**ENERGÍA ARGENTINA**

**LICITACIÓN PÚBLICA GPNK N° 02/2023**

**“INGENIERÍA DE DETALLE, SUMINISTROS Y CONSTRUCCIÓN (EPC) DEL PROYECTO:  
REVERSIÓN DEL GASODUCTO NORTE – OBRAS COMPLEMENTARIAS AL GASODUCTO  
PRESIDENTE NÉSTOR KIRCHNER”**

**CIRCULAR ACLARATORIA N° 02/2023**

SISTEMA LIMITADOR  
S/ ESCALA

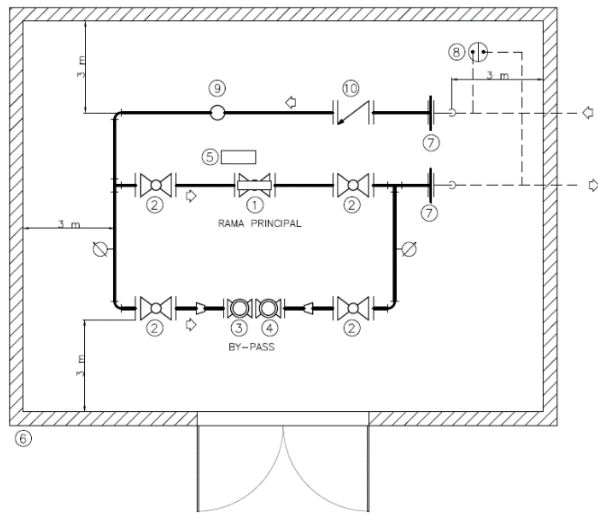
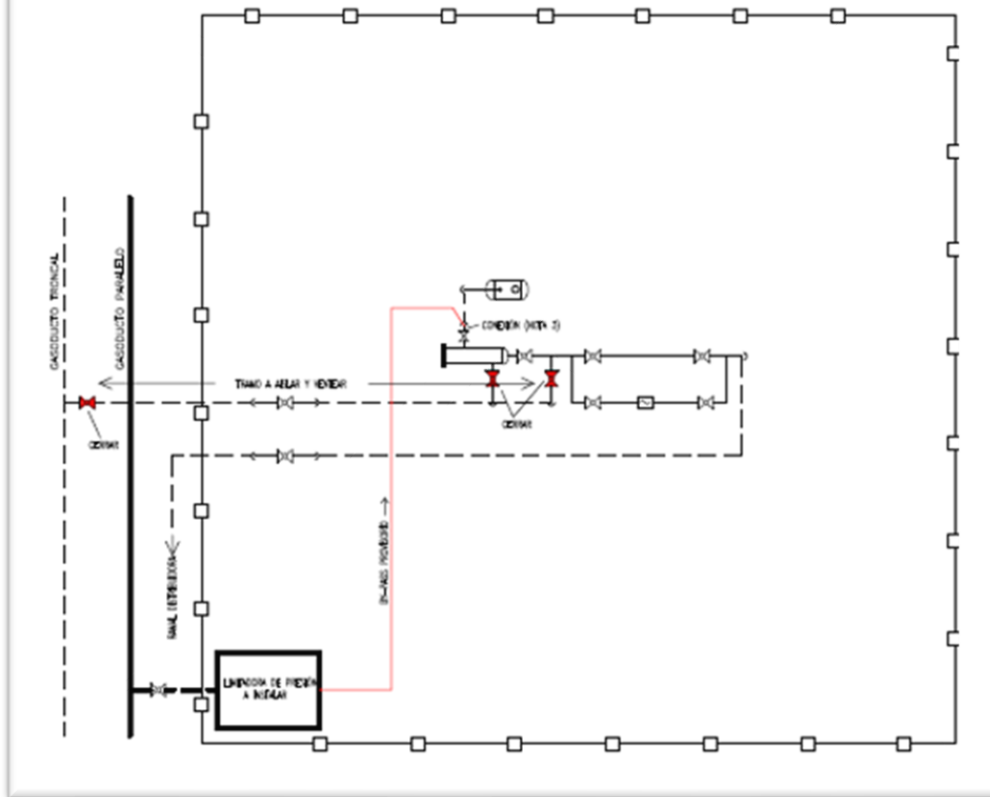
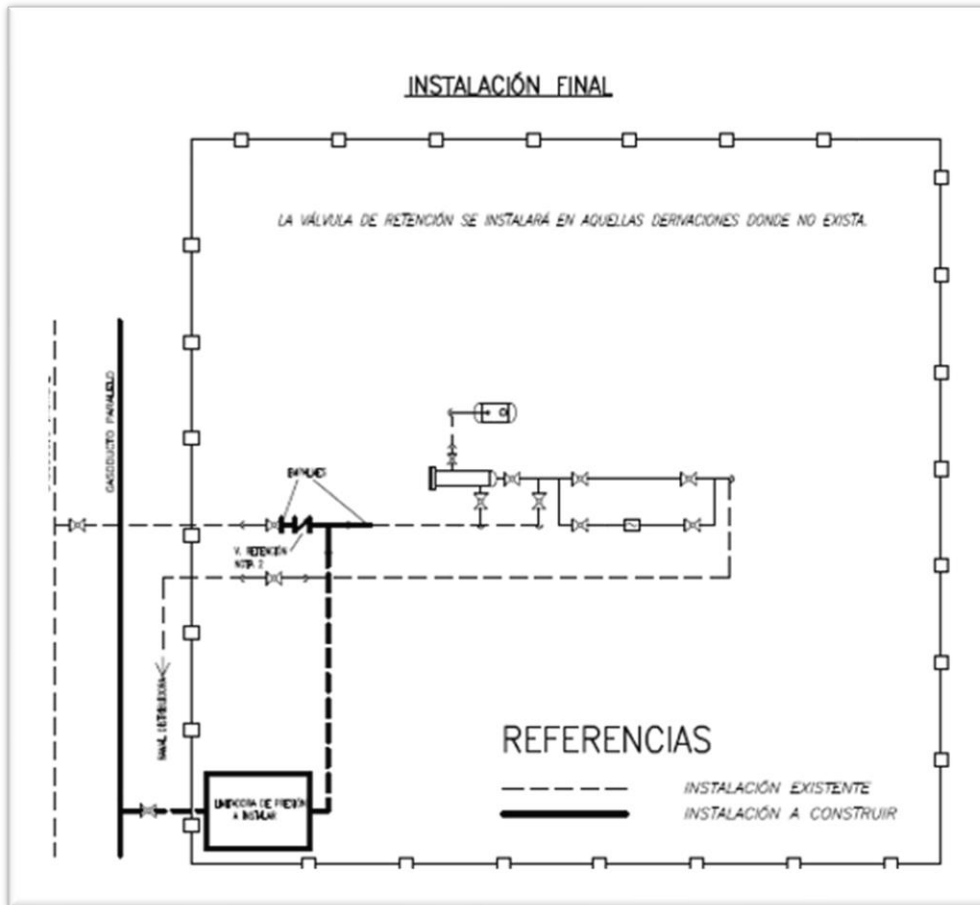
Dado que estas derivaciones se conectan con otras tantas existentes sobre el Gasoducto Troncal, Tramo 10, entendemos que las instalaciones para las nuevas derivaciones se ubicarán dentro de los predios de las derivaciones existentes, por lo que no se requerirán nuevos cercos ni caminos de acceso a las mismas. Por favor, confirmar o rectificar nuestro entendimiento.

En las derivaciones existentes a **Tío Pujio, James Craik, Vidal Abal y Centro Este**, ubicadas en el Sector Sur, se podrá incluir dentro de los recintos de las estaciones de medición existentes, el muro con la limitadora de presión dentro, tal como se observa en los siguientes esquemas:
